Autoriser un projet résidentiel intégré		
Adresse	585, 589, 593, 597, 601, 605, 609 et 613, chemin d'Aylmer	
Zone	Ha-14-103	
Secteur	Aylmer	
District	Deschênes (3)	
Conseiller/Conseillère	Caroline Murray	
Année de construction	N/A	
Classe d'usage	Habitation (h)	
Structure de bâtiment	Isolée	
Nombre de logements	88	
Nombre d'étages	2 étages	
Toiture (revêtement)	Membrane élastomère et bardeau d'asphalte	
Revêtement(s) extérieur(s)	Briques et métal	
Liste patrimoine bâti	Non	
Valeur patrimoniale	N/A	
État de vétusté	N/A	
Évaluation municipale	Terrain : 525 700 \$	
Règlements concernés	Effets de la demande	Recommandation SUDD
Plan d'implantation et d'intégration architecturale numéro 505-2005  Projets résidentiels intégrés et projets mixtes intégrés  Secteurs d'insertion villageoise, champêtre et commerciale	Autoriser la construction d'un projet résidentiel intégré de 8 bâtiments totalisant 88 logements.	Non recommandé

**PIIA – Autoriser un projet résidentiel intégré – 585, 589, 593, 597, 601, 605, 609 et 613, chemin d’Aylmer – District électoral de Deschênes (3) – Caroline Murray**

**Que** le Service de l’urbanisme et du développement durable (SUDD) recommande **de ne pas approuver

## Annexe 5 : Plan d'aménagement

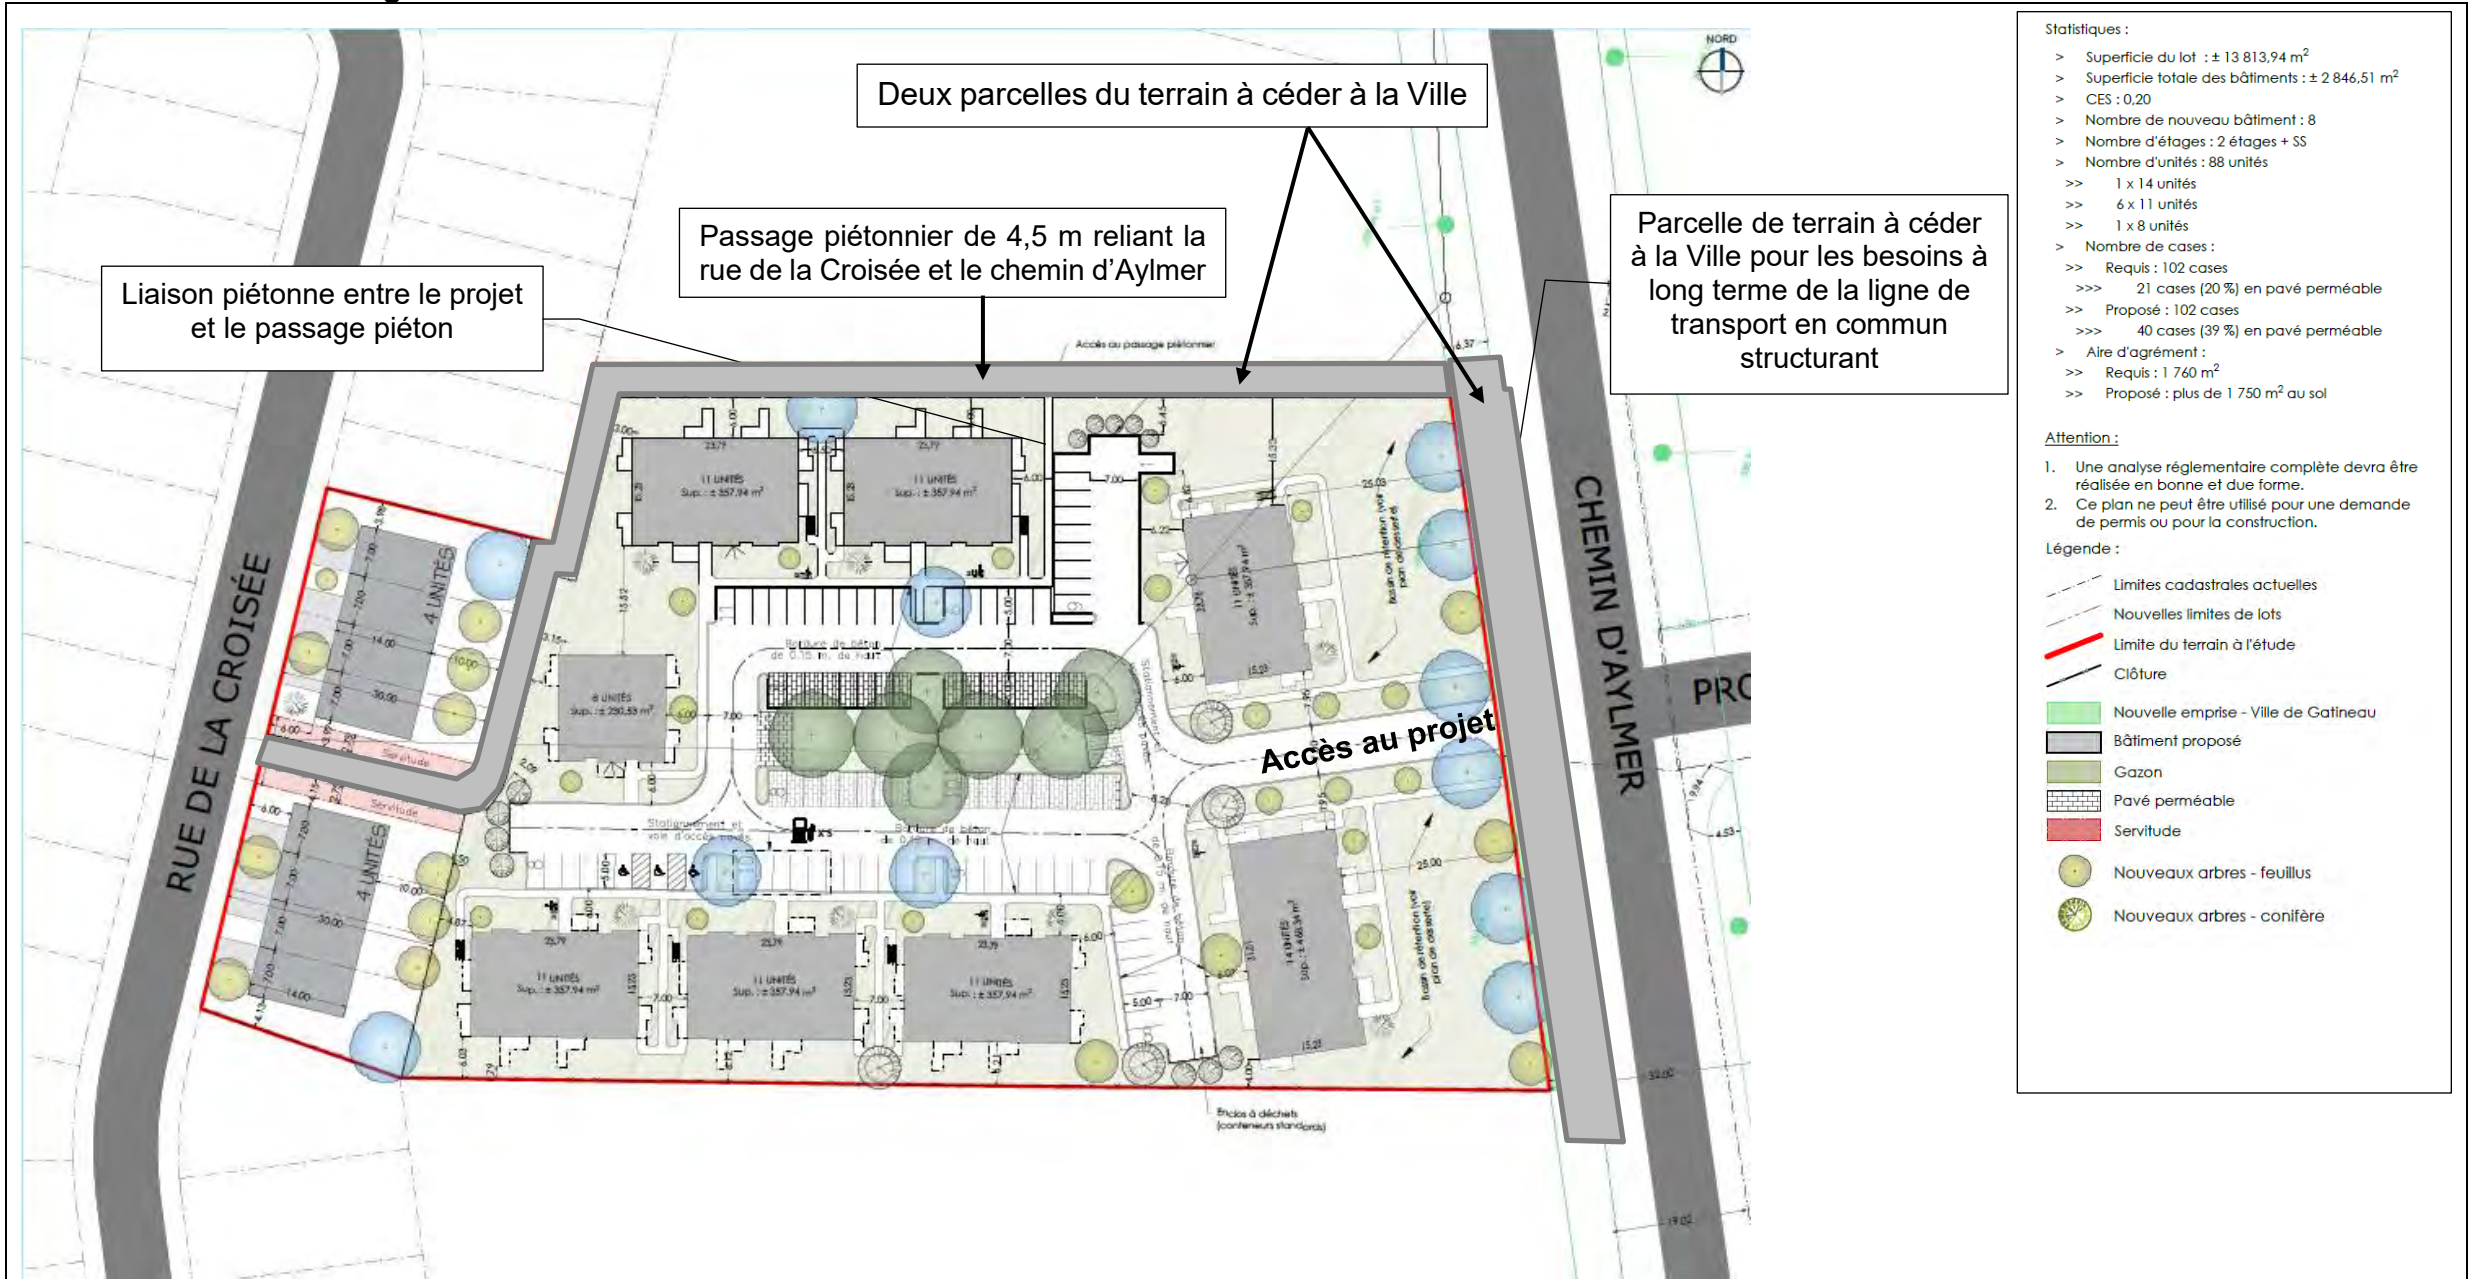
- Du point de vue sécurité et mobilité, les professionnels du requérant et le Service de la mobilité de la Ville ne sont pas favorables à ce nouveau scénario d'accès au projet à partir du chemin d'Aylmer, **notamment en raison de la hiérarchie routière du chemin d'Aylmer et du fort débit de circulation existant sur cette rue, en plus du risque de manœuvres de détour et virage en U anticipés pour ce scénario.**

- Le Service de la mobilité de la Ville a donc demandé au requérant de fournir une nouvelle note technique avec les deux scénarios d'accès au projet et de présenter des mesures de mitigation pour chacune des options. Le tableau à l'annexe 7 présente les avantages et les inconvénients des deux scénarios d'accès au projet, soit à partir de la rue de la Croisée, soit à partir du chemin d'Aylmer. Dans le cas de l'accès par le chemin d'Aylmer, deux options de configurations temporaires sont illustrées (en attendant le réseau de transport collectif structurant).

- Les professionnels chargés d'établir la note technique sont d'avis que, selon l'analyse comparative, **le scénario d'accès au projet à partir de la rue de la Croisée est plus favorable en termes de sécurité et de fonctionnalité d'aménagement puisque, dans le cas de l'accès par le chemin d'Aylmer, seuls les virages à droite seront permis. De plus, si une ligne de tramway est construite sur le chemin d'Aylmer, celle-ci sera aménagée au centre de l'emprise et les seuls virages à gauche possibles seront aux intersections gérées par des feux de circulation.**

- Le Service de la mobilité de la Ville est aussi d'avis que l'accès au projet est plus sécuritaire à partir de la rue de la Croisée et **que le débit qui sera rajouté aura peu d'impact sur le débit de la circulation actuellement présent sur la rue collectrice de la Croisée.** Le Service de la mobilité propose également **des mesures de mitigation à mettre en place par la Ville, à savoir, la mise en place de 3 à 4 dos d'âne allongés sur la rue de la Croisée, combinée avec le retrait du stationnement sur un côté de la rue pour atténuer la vitesse.**
